Boletim Técnico Consumer Service Division - CSD	Modelos:	CDX-GT117X_GT217X GT217XB	
	Número	BT010_2007	
	Data	16/04/2007

Amplificador externo não funciona

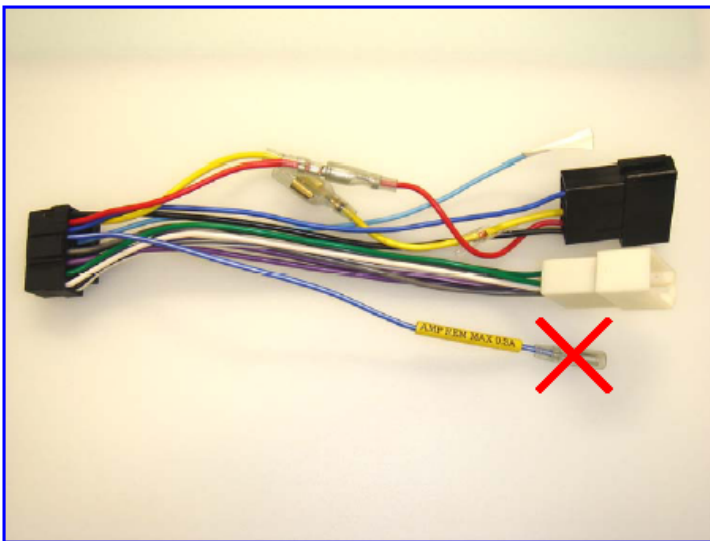
Sintoma

Quando instalado um amplificador externo ao aparelho e utilizado o cabo AMP REM MAX 0.3A, o mesmo não funciona.

Causa

O conector que vai junto com o aparelho possui o cabo de AMP REM mas internamente (circuito elétrico) não está ligado.
